**Всемирный форум для согласования правил
в области транспортных средств**Рабочая группа по вопросам освещения
и световой сигнализации

Восемьдесят пятая сессия

Правила № 37 (источники света с нитью накала),**99 (газоразрядные источники света),****128 (источники света на светоизлучающих диодах)****и Сводная резолюция по общей спецификации****для категорий источников света****Предложение по первоначальному варианту Сводной
резолюции по общей спецификации для категорий
источников света****Представлено экспертом от Международной группы экспертов
по вопросам автомобильного освещения и световой сигнализации
(БРГ)***

Рис. 1*

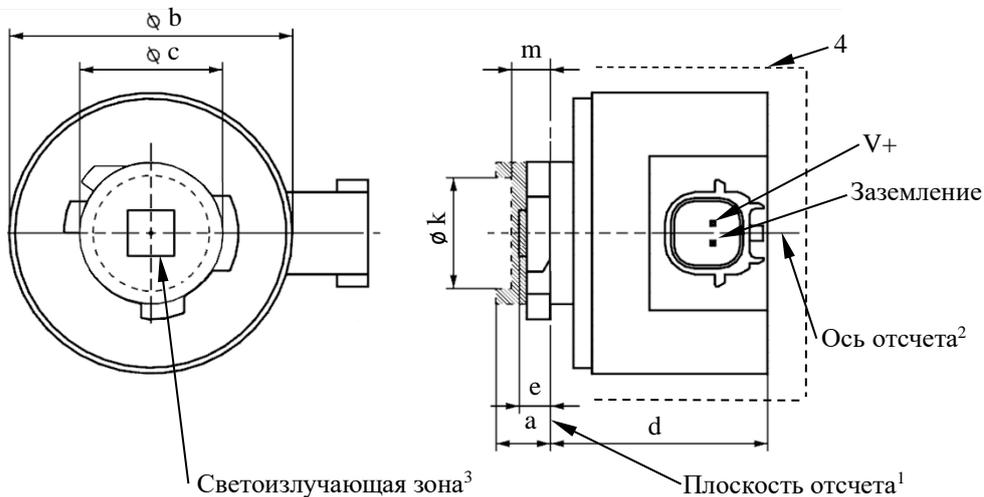
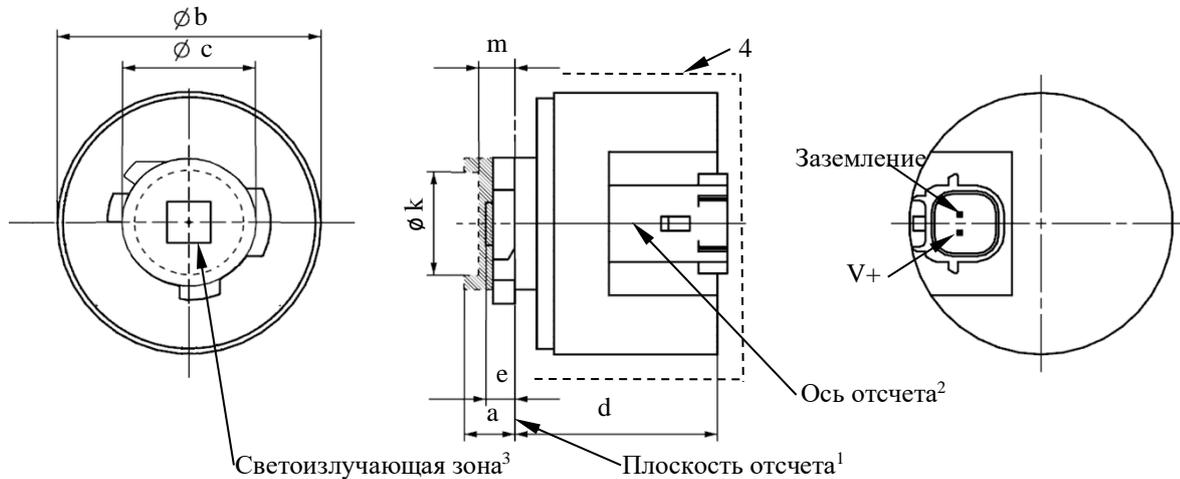
После спецификации Lx5/6 включить новые спецификации Lx6/1 — 6 следующего содержания (см. следующие страницы; по одной странице на спецификацию):

Категории LR6A, LR6B

Спецификация Lx6/2

Размеры		Источники света на СИД серийного производства	Стандартные источники света на СИД
a	мм	6,0 макс.	
b	мм	с + 10,0 мин. 38,0 макс.	
c	мм	18,5 ± 0,1	
d	мм	28,0 макс.	
e ⁸	мм	3,0 ± 0,30	3,0 ± 0,15
k ⁹	мм	7,5 мин.	
m ⁹	мм	4,0 макс.	
Цоколь LR6A, LR6B PGJ18.5d-33 в соответствии с публикацией МЭК 60061 (спецификация 7004-185-3)			
<i>Электрические и фотометрические характеристики</i>			
Номинальные значения	Вольты	12	
	Ватты	7	
Испытательное напряжение	Вольты (постоянный ток)	13,5	
Нормальные значения ⁶	Ватты (при испытательном напряжении)	8 макс.	
	Световой поток (в лм при испытательном напряжении) ⁵	180 ± 15 %	180 ± 10 % ⁷
	Световой поток (в лм при 9 В постоянного тока) ⁵	40 мин.

Рис. 2

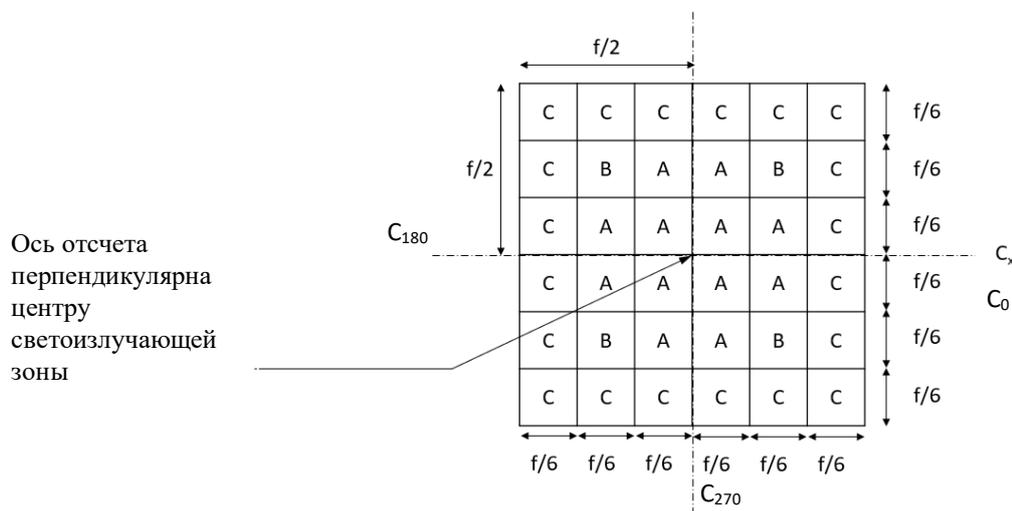
Определение светоизлучающей зоны с помощью шаблона с размерами, указанными в таблице 2

Размеры в мм	f
Источники света на СИД серийного производства	4,8
Стандартные источники света на СИД	4,8

<i>Зона (зоны)</i>	<i>Источники света на СИД серийного производства</i>	<i>Стандартные источники света на СИД</i>
Каждая А индивидуально	> 3 % < 10 %	> 4 % < 10 %
Каждая В индивидуально	> 3 % < 10 %	> 3 % < 10 %
Все А и В вместе	> 70 %	> 75 %
Каждая С индивидуально	< 2 %	< 2 %
Все А, В и С вместе	> 90 %	> 90 %

Рис.3

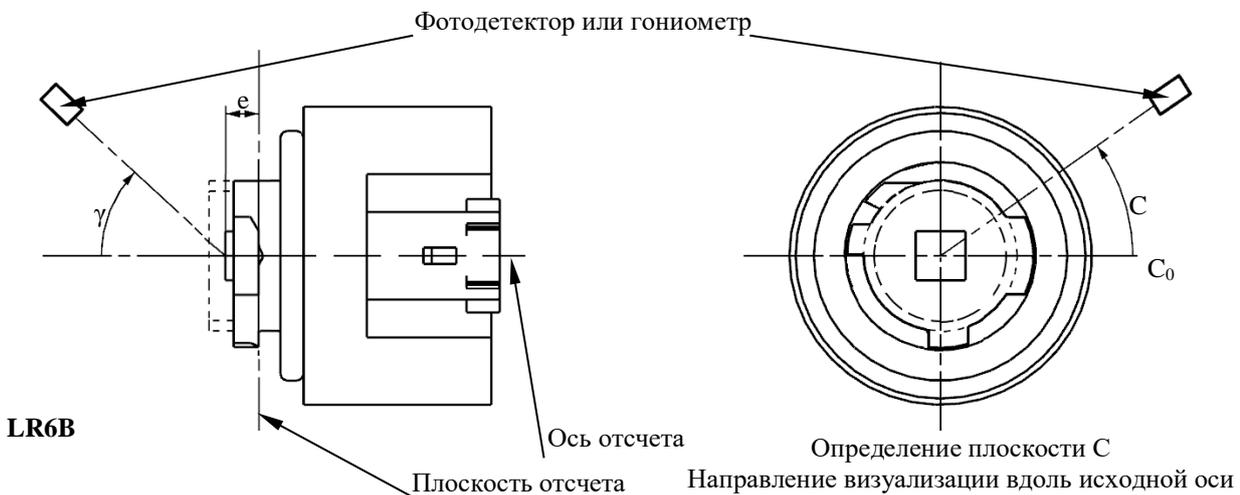
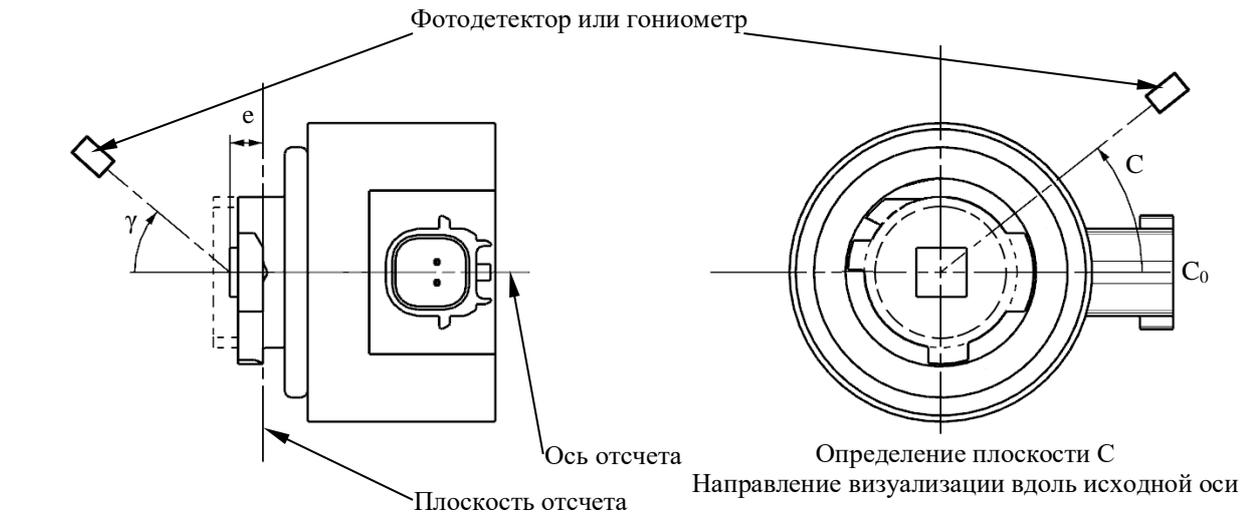
Схема измерения распределения силы света

Угол γ	Источники света на СИД серийного производства		Стандартные источники света на СИД	
	Минимальная сила в кд/1 000 лм	Максимальная сила в кд/1 000 лм	Минимальная сила в кд/1 000 лм	Максимальная сила в кд/1 000 лм
0 °	200	425	250	390
15 °	190	415	240	370
30 °	170	380	220	335
45 °	145	310	180	275
60 °	85	245	105	220
75 °	0	160	0	150
90 °	0	70	0	65
